RÉPONSE DEMANDE D'INTERVENTION

Ville de Terrebonne
Direction génie et projets spéciaux

Construction de canalisations et puits d'accès, installations de liaisons aéro-souterraines

Dossier : Hydro-Québec 18 001 DLS-003522 Réf : 158500113 boulevard de la Pinière jusqu'à l'intersection Urbanova et Gabrielle-Roy

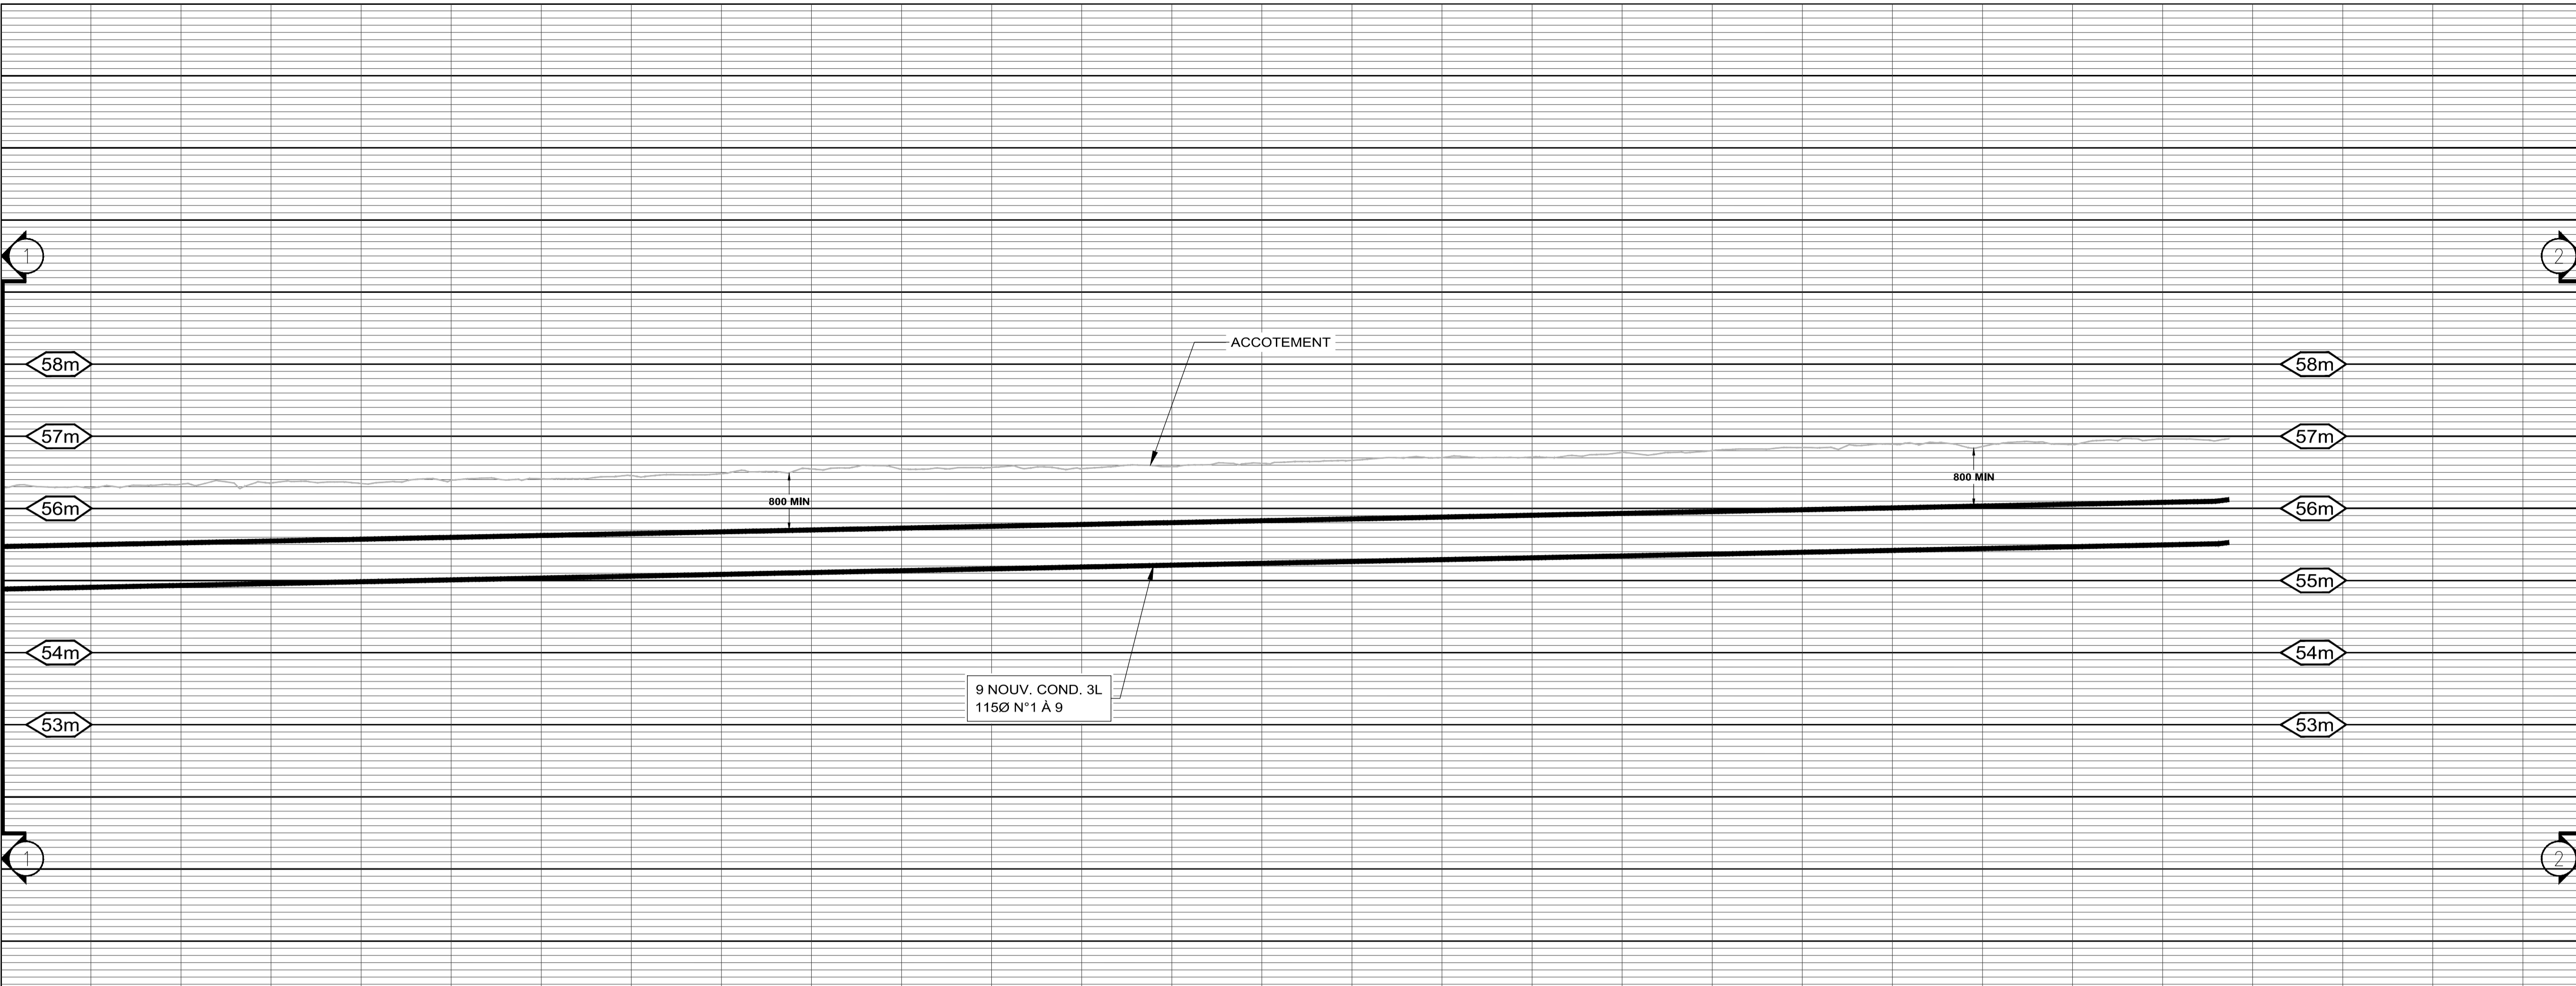
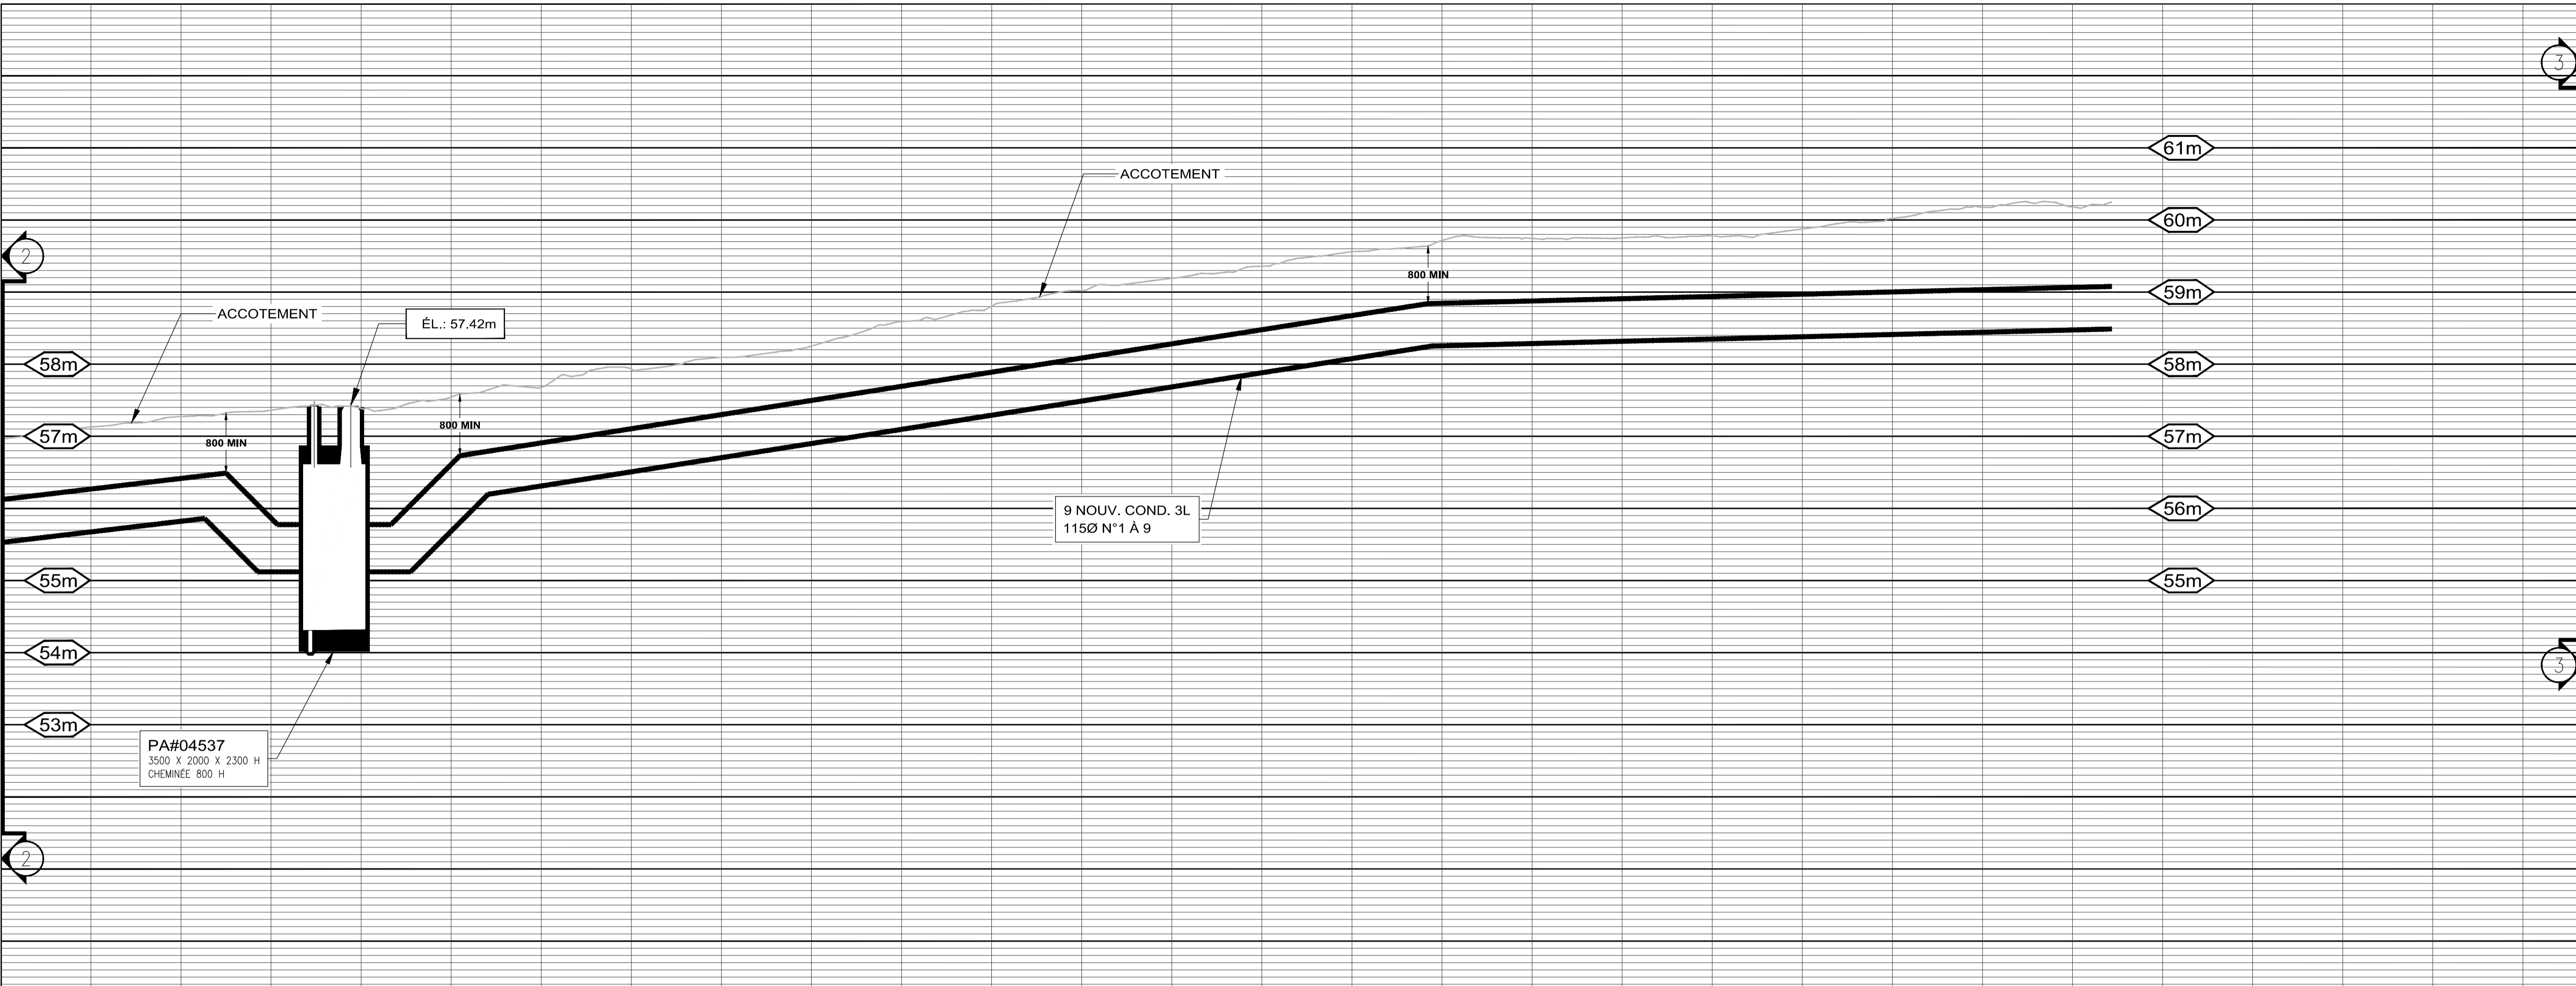
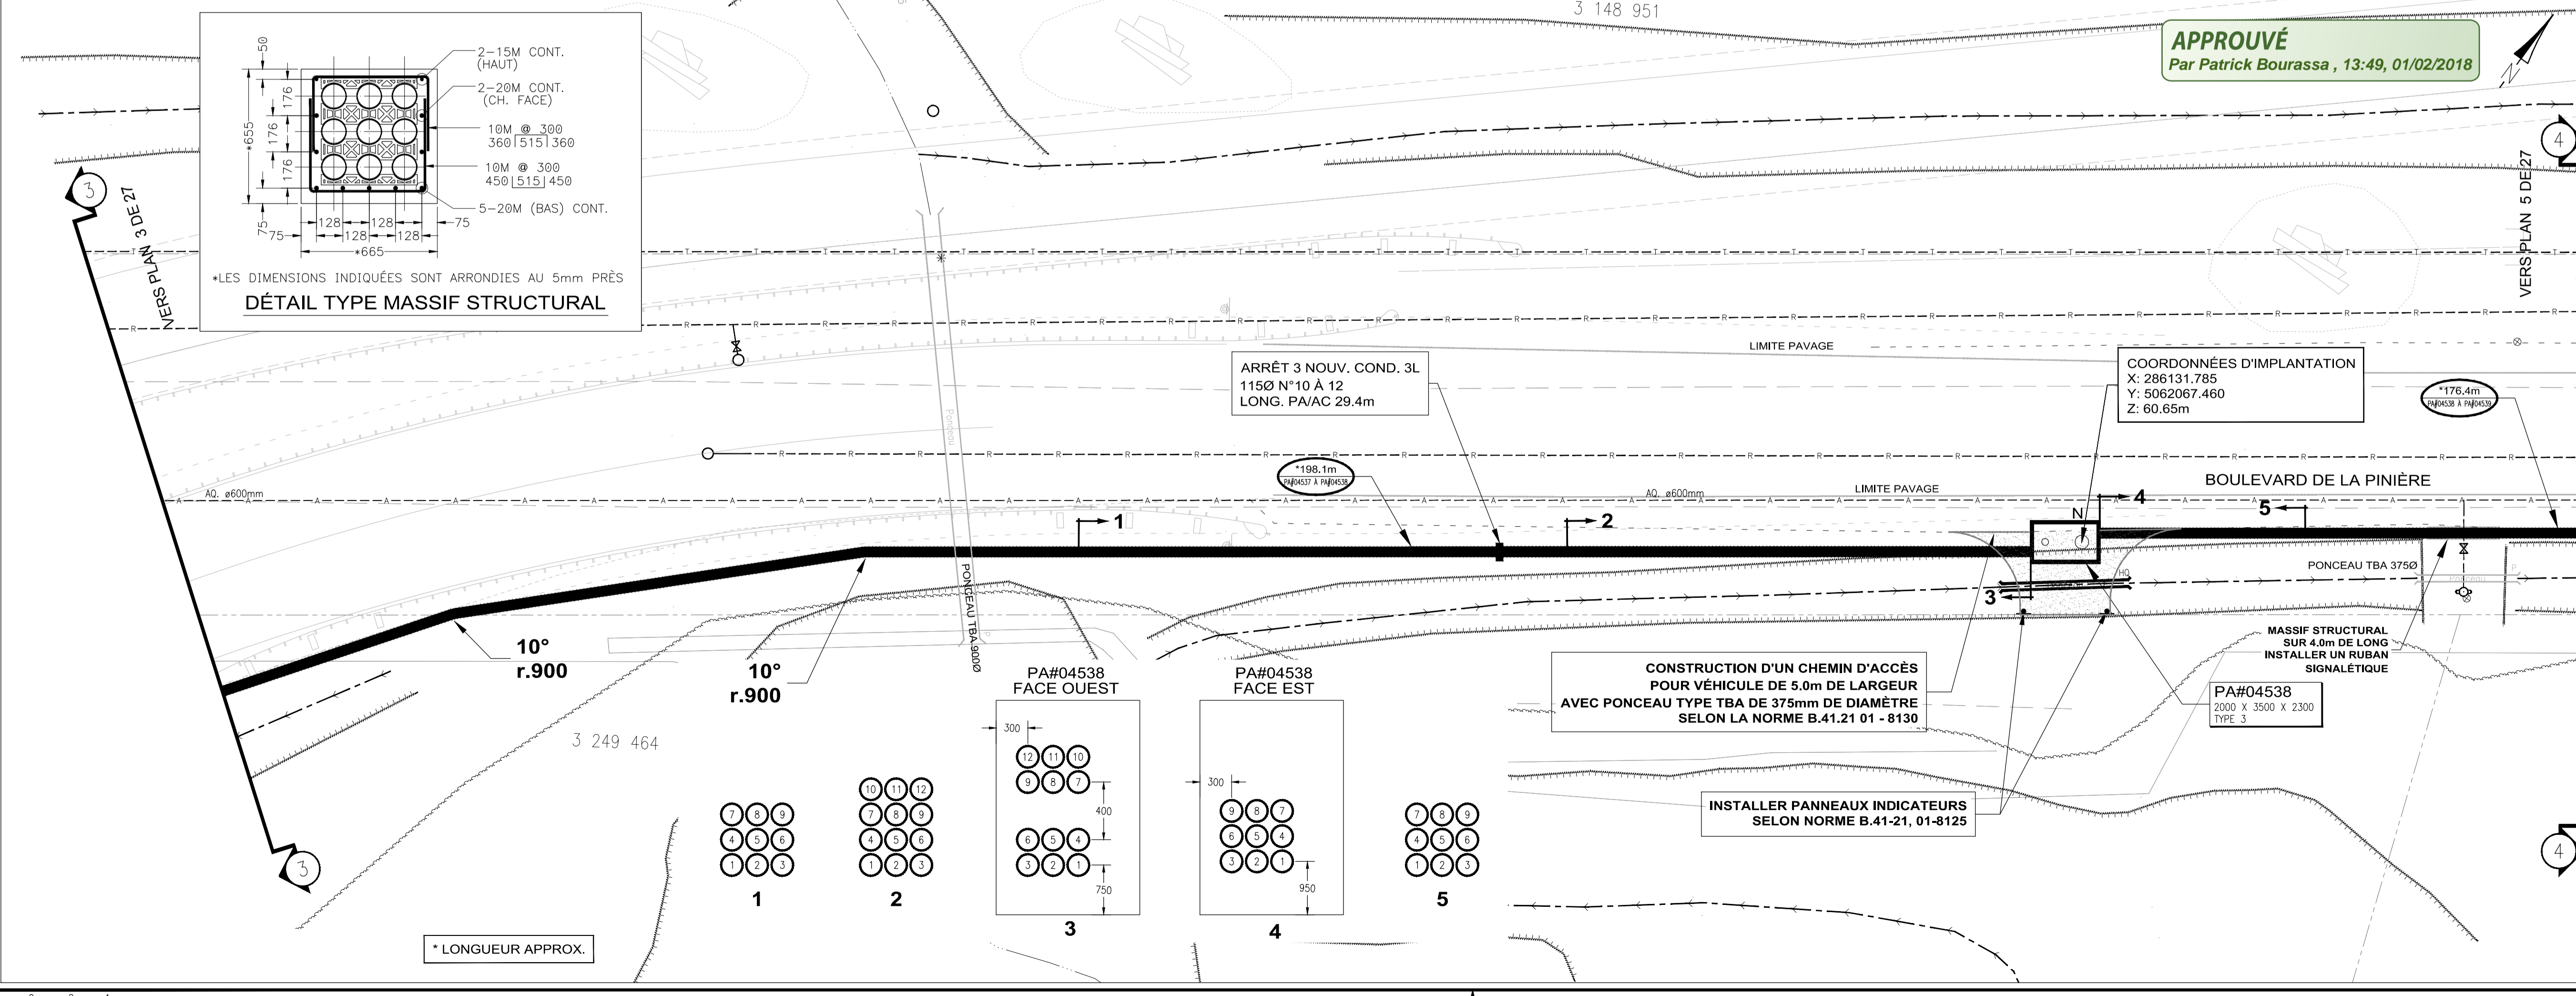
Plans 1 à 3:

Modifiez le nom de la rue sur le plan, il s'agit du Boul. de la Pinière
